PRODUZIONE DI CONGLOMERATI BITUMINOSI
PRESSO LO STABILIMENTO DI EUROASFALTI S.R.L.
SITO NEL COMUNE DI CIMADOLMO,
FRAZ. SAN MICHELE DI PIAVE,
IN VIA PASSO LOVADINA 5

RELAZIONE DI SCREENING
Art.13 LR. 4/2016 – Rinnovo

INTEGRAZIONI

10 Aprile 2017

Fig.1: Mappa isofonica (h.3m) relativa alla situazione di progetto nel periodo di riferimento diurno

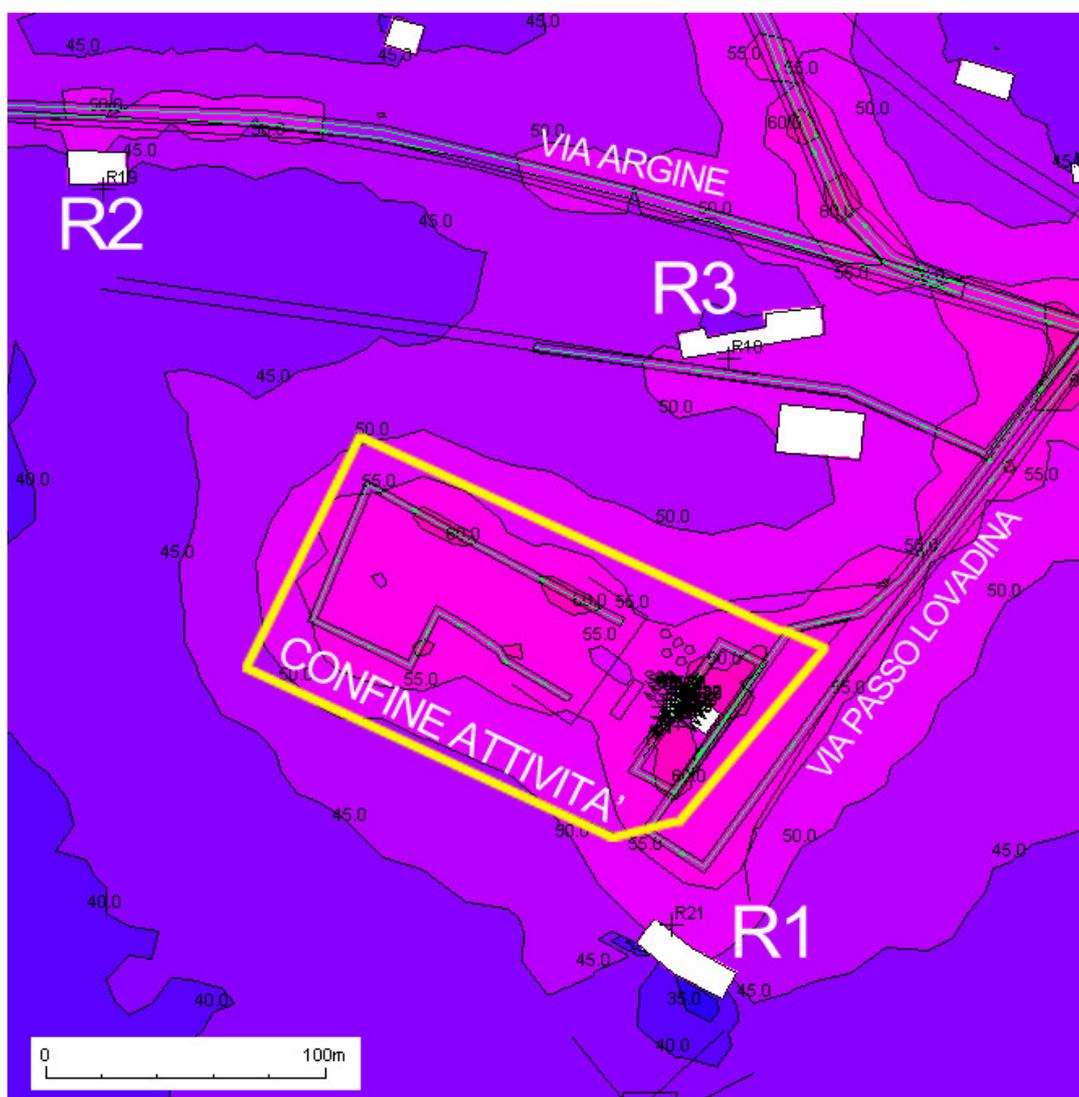
• di procedere alla stima dei livelli di emissione attesi, in facciata dei ricettori individuati, nel periodo diurno e in quello notturno, e di confrontare i livelli attesi con i valori limite di emissione;

Al fine di verificare il rispetto o meno del limite di emissione richiesto, esaminando i rilievi effettuati è emersa la necessità, per il **periodo di riferimento diurno**, di procedere analizzando la situazione durante una fascia oraria in cui la ditta Zanardo S.r.l. è risultata inattiva. Ciò è stato dettato dal fatto che il rumore residuo nelle due stazioni di misura prescelte è stato condizionato dall'attività della Ditta Zanardo S.r.l. durante le ore rilevate. Si è quindi optato per la verifica durante la prima fascia oraria risultata "utile" e cioè tra le 18:00 e le 19:00 in cui presso R3 sono stati registrati 52,1 dB(A). Dall'esame della mappatura isofonica relativa allo scenario di progetto durante il periodo diurno, riportata in Fig.1, nella quale sono state valutate tutte le sorgenti attuali e future eccezion fatta per quelle ascrivibili alla Ditta Zanardo S.r.l., emerge il sostanziale rispetto del limite assoluto di emissione ai ricettori considerati. La tab.1 riporta i valori attesi ad 1 mt dalle facciate verificandone la compatibilità con il limite vigente.

Ricettore	Piano	LA dB(A)	Limite	Esito
R1	Terra	51,9	55	Verificato
	I	52,6	55	Verificato
R2	Terra	42,2	55	Verificato
	I	43	55	Verificato
	II	43,6	55	Verificato
R3	Terra	50	55	Verificato
	I	52,8	55	Verificato
